第14回 塔の島地区景観構造検討会

平成29年8月10日
淀川河川事務所

(a)前回委員会での指摘について

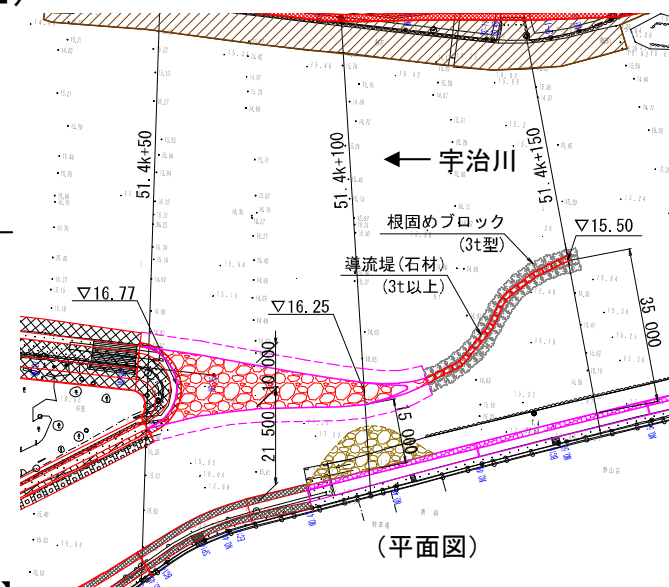
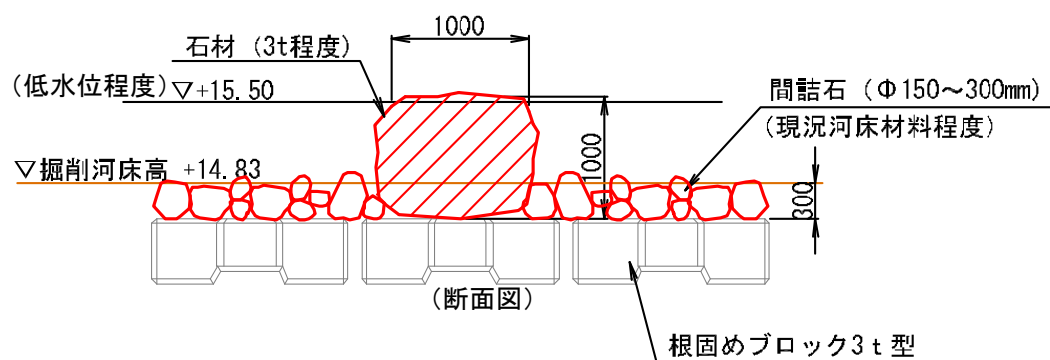
【第13回検討会での指摘事項】

- ①導流堤先端の石材は、3t程度の石材が均一に配置されているが、**中間に異なる大きさの石材を配置したり、島付近の導流堤の中に石材を配置する方が良い。**
- ②導流堤を石材構造とする場合、導流堤機能が損なわれないように**止水性にも配慮する。**

以上より、導流堤先端(上流端)の構造細目として次の2点について検討した。

- ①石材の配置(3t: B1.0m × H1.0m × L1.2m程度以上)
- ②石材構造の止水方法
